令和 6 年 3 月 4 日
リサイクル燃料貯蔵（株）

設工認申請に係る行政相談について

たて起こし架台、仮置架台の改造の概要と設工認記載との対比について

仮置架台

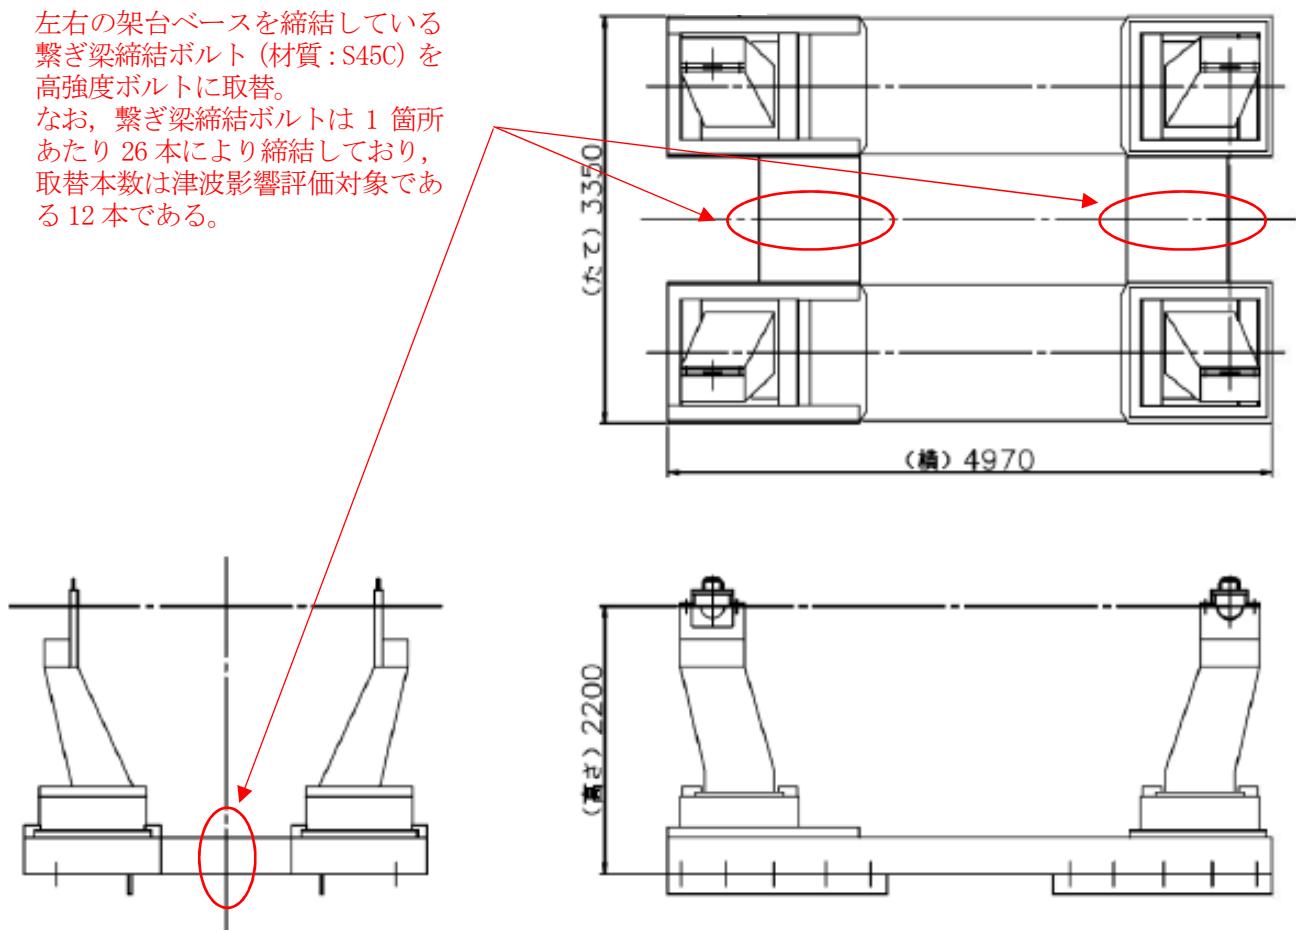
(1) MS F-21P型キャスクの受入に対応する仮置架台の繋ぎ梁締結ボルトの取替

MS F-21P型キャスクの受け入れに際しては、架台脚部の改造は不要で、既存の設備の脚部のスライド機能で対応可能である。ただし、MS F-21P型キャスクのほうが、津波の波力を受ける面積が大きくなることから、改めて津波影響評価を行った結果、下図に示す仮置架台の繋ぎ梁締結ボルト（S45C）の引張応力が許容値をわずかに上回ることが確認されているため、ボルトの材料を変更し、ボルトの取替を実施する。

なお、取り替えるボルトは、繋ぎ梁上部の締結ボルトのみであり、架台ベース部の改造及びボルト取替えのための工事でベース部の工事等を実施する必要はない。

左右の架台ベースを締結している
繋ぎ梁締結ボルト（材質：S45C）を
高強度ボルトに取替。
なお、繋ぎ梁締結ボルトは 1 箇所
あたり 26 本により締結しており、
取替本数は津波影響評価対象である
12 本である。

たて起こし架台

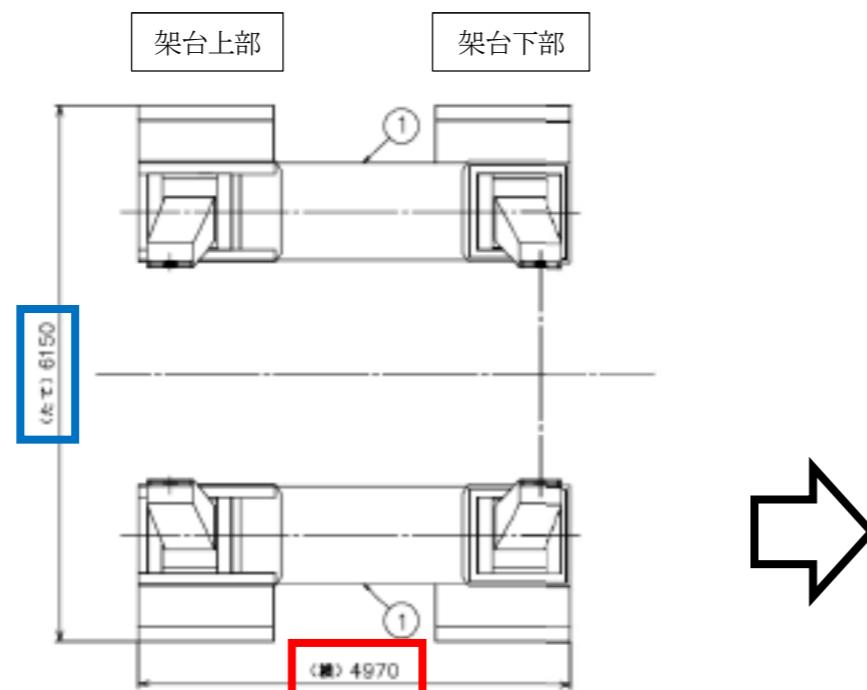
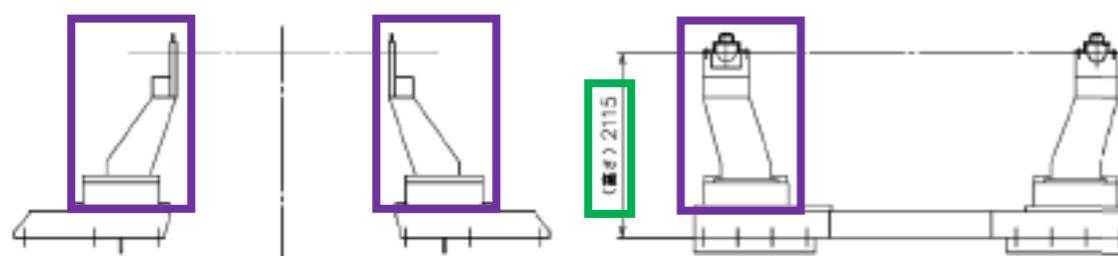
MS F-5 2 B型キャスクは、キャスク上部のトラニオン形状が他キャスクのトラニオン形状と異なり、既設のたて起こし架台及び仮置架台の形状では受入（設置）が不可であるため、次頁に示すとおり、脚部を改造する。

改造による要目表変更なし

52Bキャスク用の胴上部受け台※を新規製作し、架台上部の脚部を取り外して取り付ける
(キャスクタイプごとに、従来構造の脚部と付け替えて運用する)。

※固定バンドを介して上部トラニオンと胴上部受け台を固定する構造

仮置架台

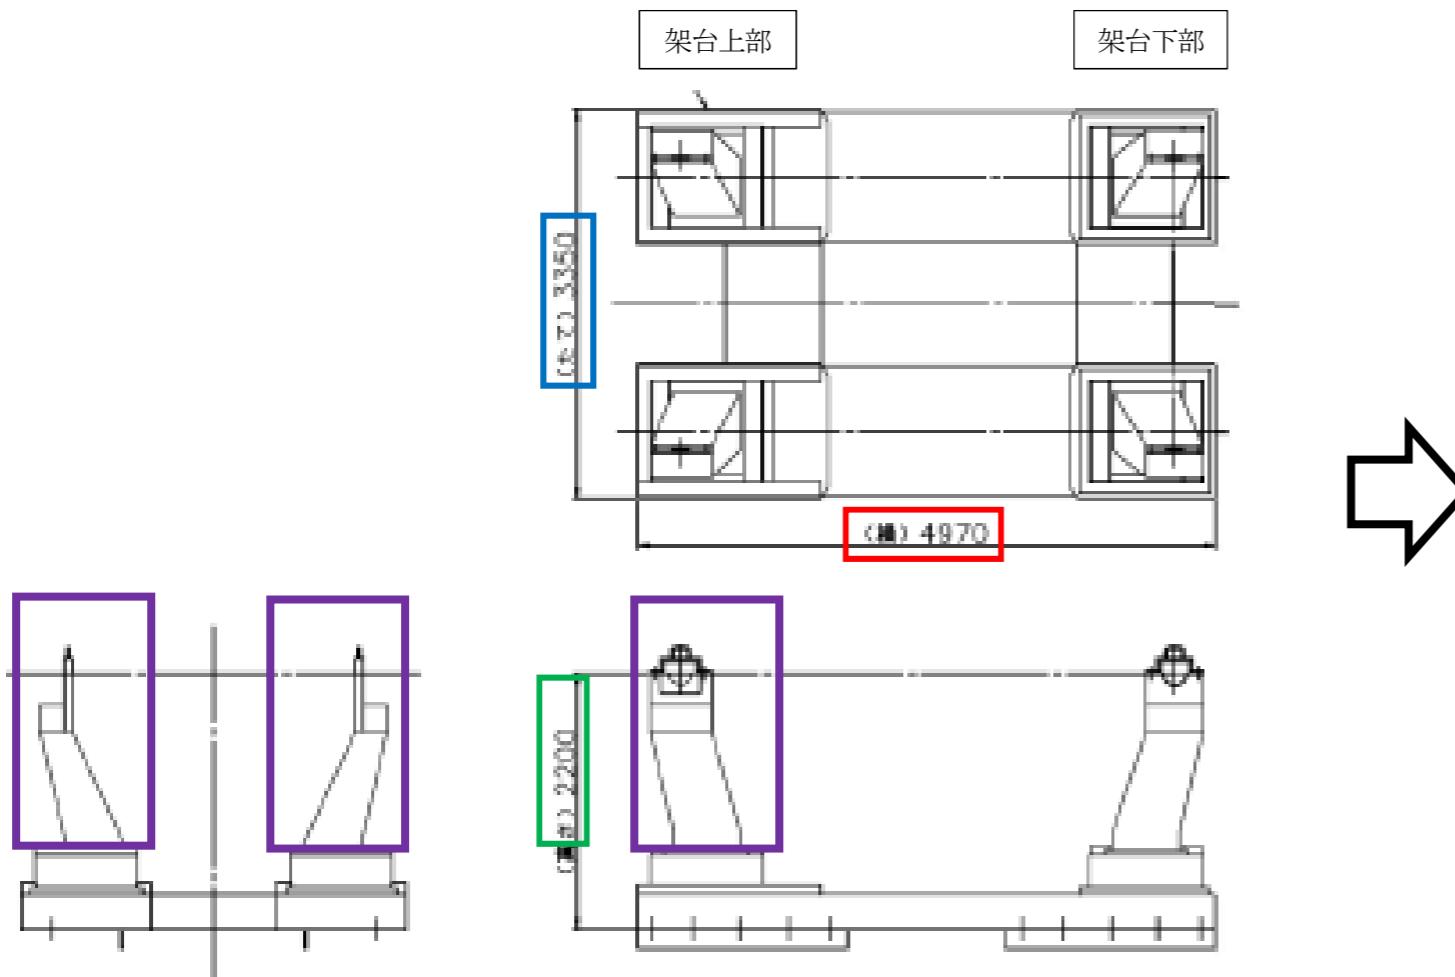
改造による要目表変更なし

52B キャスク用の胴上部受け台※を新規製作し、架台上部の脚部を取り外して取り付ける
(キャスクタイプごとに、従来構造の脚部と付け替えて運用する)。

※固定バンドを介して上部トラニオンと胴上部受け台を固定する構造
